SPDM-230-15-2022

CONCEPTO TÉCNICO SECRETARÍA DE PLANEACIÓN

ASUNTO: Complemento concepto técnico emitido el día 10 de Noviembre de 2021.

SEÑALIZACIÓN

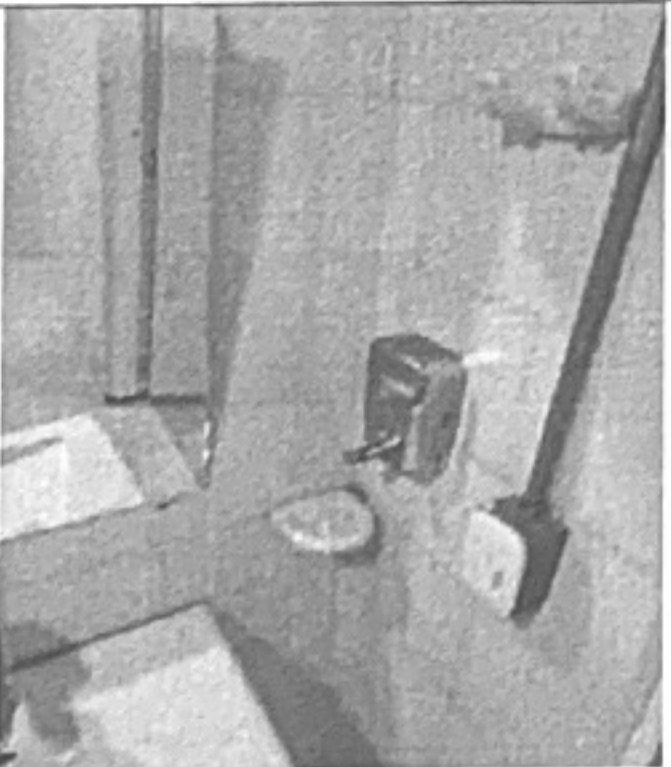
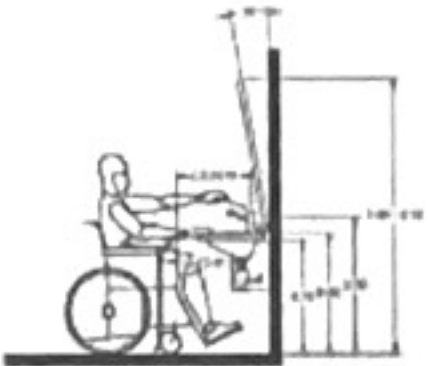
El baño no cuenta con la debida señalización con el símbolo de "Accesibilidad" al baño, la cual debe ir en alto relieve. **NTC 4139**

De igual manera carece de la colocación de pavimento con textura diferenciada enfrentando el acceso a los mismos en un área de 1.20m x 1.20m. **NTC 4144**

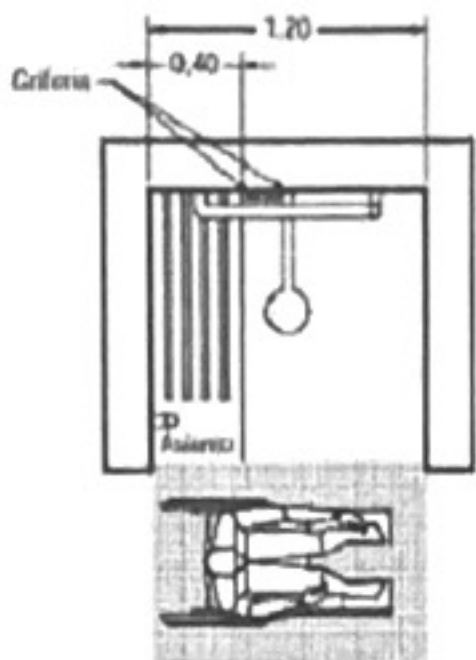
INODORO	
	INODORO ALTO: 0.47m ANCHO: 0.24m LARGO: 0.75m El dispensador de papel debe ubicarse por debajo de la barra de apoyo, que en este caso es la lateral izquierda, a unos 60cm desde el sanitario.
LAVAMANOS	
	LAVAMANOS ALTO: 0.75m (Debe ser 0.80cm) ANCHO: 0.50m LARGO: 0.50m Se debe ubicar una barra de apoyo horizontal o vertical, de 0.75cm de longitud y a una altura de 0.80cm del piso terminado.
ESPEJO	
	ESPEJO El espejo debe tener una inclinación de 10° con respecto a la pared.
